**Istituto Comprensivo
"A. Gabelli"
Sede Centrale**
via A. Gramsci
95045 Misterbianco (CT)

RELAZIONE TECNICA SULLE CONDIZIONI STRUTTURALI-IMPIANTISTICHE

AUDIT DELLA SICUREZZA

SC00902-02 REC

Pianta Piano Seminter

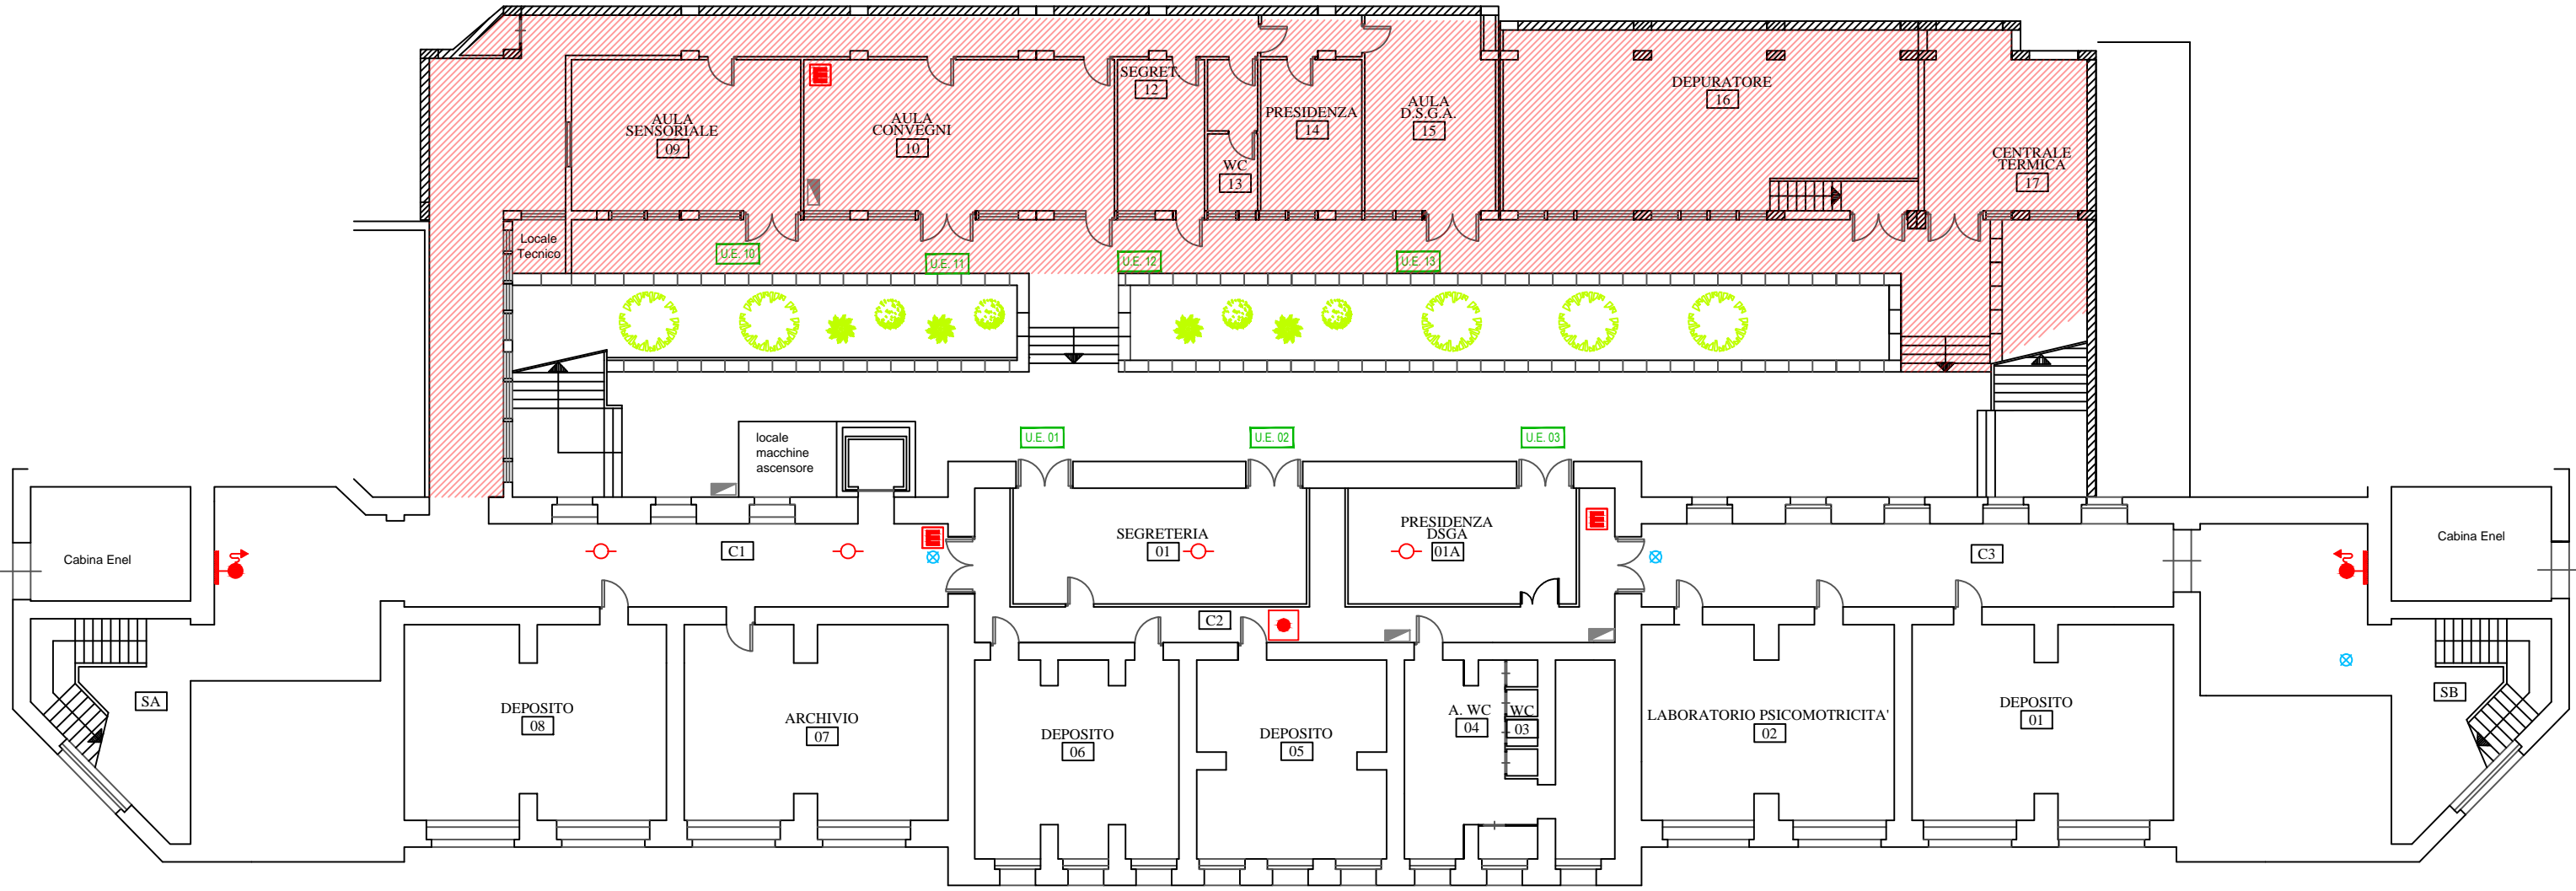
ID. AREA	F.A.	PRIORITÀ	<input checked="" type="checkbox"/> P1	<input type="checkbox"/> P2	<input type="checkbox"/> P3	<input type="checkbox"/> P4
AN 02	RIFERIMENTO PLANIMETRICO	Piano -1: 01, 05, 06, 07, 08.				
NON CONFORMITÀ	Assenza di idoneo impianto di rilevazione fumi.					
MISURE TRANSITORIE DA ATTUARE	Informare i lavoratori dei comportamenti da tenere ai fini della prevenzione antincendio.					
MISURE DA PIANIFICARE	Realizzazione di un impianto di rilevazione fumi in funzione della superficie dell'ambiente e dell'attività.					
INTERVENTO			MISURA ATTUATA			
<input type="checkbox"/> Eseguito in data _____ <input type="checkbox"/> Non Eseguito			<input type="checkbox"/> Transitoria		<input type="checkbox"/> Definitiva	
			<input type="checkbox"/> Altro:			
Note:

ID. AREA	F.A.	PRIORITÀ	<input checked="" type="checkbox"/> P1	<input type="checkbox"/> P2	<input type="checkbox"/> P3	<input type="checkbox"/> P4
AN 03	RIFERIMENTO PLANIMETRICO	Piano -1				
NON CONFORMITÀ	Assenza di idoneo impianto di spegnimento automatico.					
MISURE TRANSITORIE DA ATTUARE	Informare i lavoratori sulle procedure da attuare in caso di emergenza.					
MISURE DA PIANIFICARE	Progettazione e realizzazione di idoneo impianto di spegnimento automatico.					
INTERVENTO			MISURA ATTUATA			
<input type="checkbox"/> Eseguito in data _____ <input type="checkbox"/> Non Eseguito			<input type="checkbox"/> Transitoria		<input type="checkbox"/> Definitiva	
			<input type="checkbox"/> Altro:			
Note:

ID. AREA	F.A.	PRIORITÀ	<input type="checkbox"/> P1	<input type="checkbox"/> P2	<input checked="" type="checkbox"/> P3	<input type="checkbox"/> P4
IM 03	RIFERIMENTO PLANIMETRICO	Piano -1: intero piano				
NON CONFORMITÀ	Impianto di illuminazione d'emergenza non funzionante o carente di manutenzione periodica.					
MISURE TRANSITORIE DA ATTUARE	Informazione del personale circa il pericolo presente e i comportamenti da tenere.					
MISURE DA PIANIFICARE	Posizionare i cavi all'interno di una canaletta protettiva ovvero disporre i cavi all'interno di una scatola di derivazione dotata di idoneo coperchio.					
INTERVENTO			MISURA ATTUATA			
<input type="checkbox"/> Eseguito in data _____ <input type="checkbox"/> Non Eseguito			<input type="checkbox"/> Transitoria		<input type="checkbox"/> Definitiva	
			<input type="checkbox"/> Altro:			
Note:

ID. AREA	F.A.	PRIORITY	<input type="checkbox"/> P1	<input type="checkbox"/> P2	<input type="checkbox"/> P3	<input checked="" type="checkbox"/> P4
MA 08	RIFERIMENTO PLANIMETRICO	Piano -1: Intero Piano				
NON CONFORMITÀ	Termoconvettore vetusto.					
MISURE TRANSITORIE DA ATTUARE						
MISURE DA PIANIFICARE	Sostituzione del termoconvettore con uno nuovo. Predisporre un programma di manutenzione periodica.					
INTERVENTO			MISURA ATTUATA			
<input type="checkbox"/> Eseguito in data _____			<input type="checkbox"/> Transitoria		<input type="checkbox"/> Definitiva	
<input type="checkbox"/> Non Eseguito			<input type="checkbox"/> Altro:			
Note:

ID. AREA	F.A.	PRIORITY	<input type="checkbox"/> P1	<input checked="" type="checkbox"/> P2	<input type="checkbox"/> P3	<input type="checkbox"/> P4
MA 09	RIFERIMENTO PLANIMETRICO	Piano -1: 14.				
NON CONFORMITÀ	Elemento di arredo con vetri di tipo non antinfortunistico.					
MISURE TRANSITORIE DA ATTUARE	Apporre pellicola adesiva sulla superficie vetrata					
MISURE DA PIANIFICARE	Sostituire l'elemento di arredo					
INTERVENTO			MISURA ATTUATA			
<input type="checkbox"/> Eseguito in data _____ <input type="checkbox"/> Non Eseguito			<input type="checkbox"/> Transitoria		<input type="checkbox"/> Definitiva	
			<input type="checkbox"/> Altro:			
Note:

ID. AREA	F.A.	PRIORITY	<input type="checkbox"/> P1	<input checked="" type="checkbox"/> P2	<input type="checkbox"/> P3	<input type="checkbox"/> P4
MA 10	RIFERIMENTO PLANIMETRICO	Piano -1: C2				
NON CONFORMITÀ	Assenza e/o danneggiamento di pannello di protezione del quadro elettrico.					
MISURE TRANSITORIE DA ATTUARE						
MISURE DA PIANIFICARE	Installare e/o ripristinare pannello protettivo con dispositivo di chiusura a chiave.					
INTERVENTO			MISURA ATTUATA			
<input type="checkbox"/> Eseguito in data _____ <input type="checkbox"/> Non Eseguito			<input type="checkbox"/> Transitoria		<input type="checkbox"/> Definitiva	
			<input type="checkbox"/> Altro:			
Note:

Pianta Piano Terra

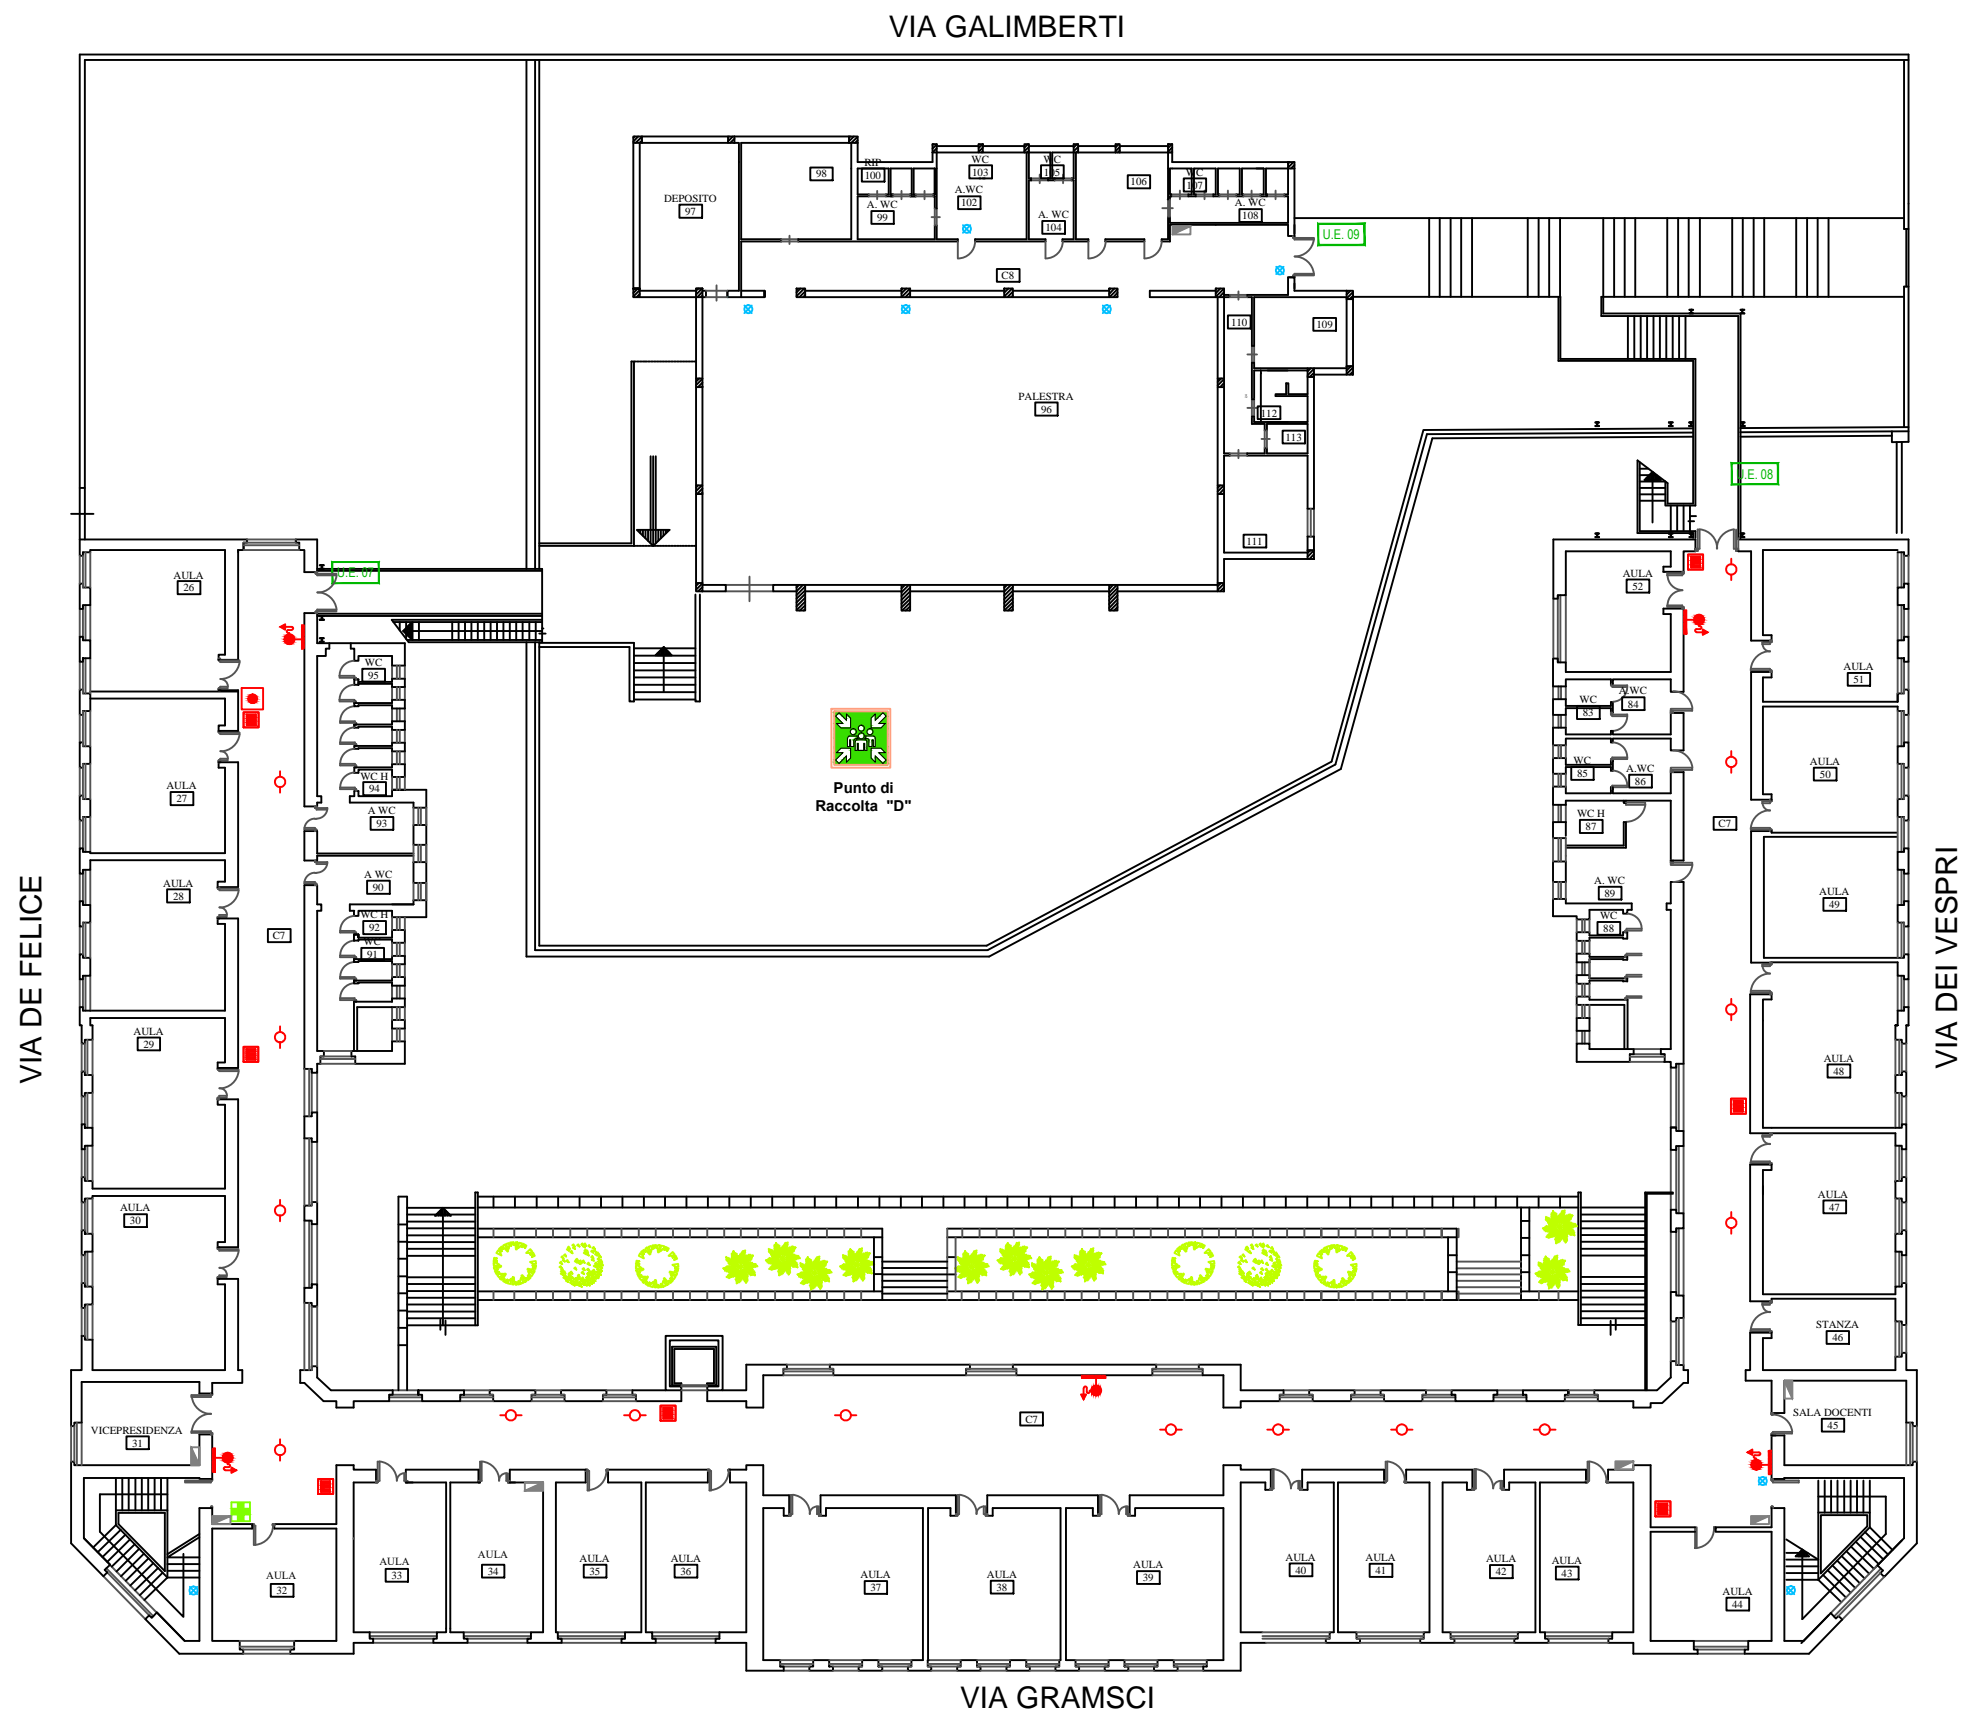
ID. AREA	F.A.	PRIORITY	<input checked="" type="checkbox"/> P1	<input type="checkbox"/> P2	<input type="checkbox"/> P3	<input type="checkbox"/> P4
AN 05	RIFERIMENTO PLANIMETRICO	Piano 0: U.E. 05. Piano 1: U.E. 04, U.E. 08.				
NON CONFORMITÀ	Porta di emergenza con apertura difficoltosa.					
MISURE TRANSITORIE DA ATTUARE	Designare un addetto preposto all'apertura delle porte sulle uscite di emergenza in caso di necessità.					
MISURE DA PIANIFICARE	Mettere in atto gli interventi necessari a garantire la corretta funzionalità della porta.					
INTERVENTO			MISURA ATTUATA			
<input type="checkbox"/> Eseguito in data _____ <input type="checkbox"/> Non Eseguito			<input type="checkbox"/> Transitoria		<input type="checkbox"/> Definitiva	
			<input type="checkbox"/> Altro:			
Note:

ID. AREA	F.A.	PRIORITÀ	<input type="checkbox"/> P1	<input checked="" type="checkbox"/> P2	<input type="checkbox"/> P3	<input type="checkbox"/> P4
E/M 02	RIFERIMENTO PLANIMETRICO	Piano 0: 07.				
NON CONFORMITÀ	Posizione errata degli schermi rispetto le superfici finestrate.					
MISURE TRANSITORIE DA ATTUARE	Distribuzione di un informativa a tutto il personale sul corretto uso del videoterminale.					
MISURE DA PIANIFICARE	Progettazione del lay-out ambientale in modo da garantire il corretto posizionamento degli schermi dei videoterminali rispetto alle fonti di luce naturale.					
INTERVENTO			MISURA ATTUATA			
<input type="checkbox"/> Eseguito in data _____			<input type="checkbox"/> Transitoria		<input type="checkbox"/> Definitiva	
<input type="checkbox"/> Non eseguito			<input type="checkbox"/> Altro:			
Note:

ID. AREA	F.A.	PRIORITÀ	<input type="checkbox"/> P1	<input checked="" type="checkbox"/> P2	<input type="checkbox"/> P3	<input type="checkbox"/> P4
IM 02	RIFERIMENTO PLANIMETRICO	Intera sede Soprattutto: Piano 0: 09, C4.				
NON CONFORMITÀ	Interruttori vetusti e/o privi di placche di copertura.					
MISURE TRANSITORIE DA ATTUARE	Informare il personale sui rischi presenti.					
MISURE DA PIANIFICARE	Apporre idonee placche di copertura in corrispondenza degli interruttori e/o prese.					
INTERVENTO			MISURA ATTUATA			
<input type="checkbox"/> Eseguito in data _____ <input type="checkbox"/> Non Eseguito			<input type="checkbox"/> Transitoria		<input type="checkbox"/> Definitiva	
			<input type="checkbox"/> Altro:			
Note:

ID. AREA	F.A.	PRIORITÀ	<input type="checkbox"/> P1	<input checked="" type="checkbox"/> P2	<input type="checkbox"/> P3	<input type="checkbox"/> P4
MA 06	RIFERIMENTO PLANIMETRICO	Piano 0: 14. Piano 1: C8.				
NON CONFORMITÀ	Canalina passacavi non idoneamente ancorata.					
MISURE TRANSITORIE DA ATTUARE	Informare il personale circa il pericolo presente e i comportamenti da tenere.					
MISURE DA PIANIFICARE	Provvedere al fissaggio della canalina passacavi.					
INTERVENTO			MISURA ATTUATA			
<input type="checkbox"/> Eseguito in data _____ <input type="checkbox"/> Non Eseguito			<input type="checkbox"/> Transitoria		<input type="checkbox"/> Definitiva	
			<input type="checkbox"/> Altro:			
Note:

ID. AREA	F.A.	PRIORITY	<input type="checkbox"/> P1	<input checked="" type="checkbox"/> P2	<input type="checkbox"/> P3	<input type="checkbox"/> P4
MA 07	RIFERIMENTO PLANIMETRICO	Piano 0: U.E. 04 Piano 1: U.E. 09				
NON CONFORMITÀ	Vetri rotti.					
MISURE TRANSITORIE DA ATTUARE	Apporre pellicola adesiva sulla superficie vitrea onde evitare il contatto diretto con le parti frantumate.					
MISURE DA PIANIFICARE	Provvedere alla sostituzione del vetro con uno di tipo antinfortunistico.					
INTERVENTO			MISURA ATTUATA			
<input type="checkbox"/> Eseguito in data _____			<input type="checkbox"/> Transitoria		<input type="checkbox"/> Definitiva	
<input type="checkbox"/> Non Eseguito			<input type="checkbox"/> Altro:			
Note:
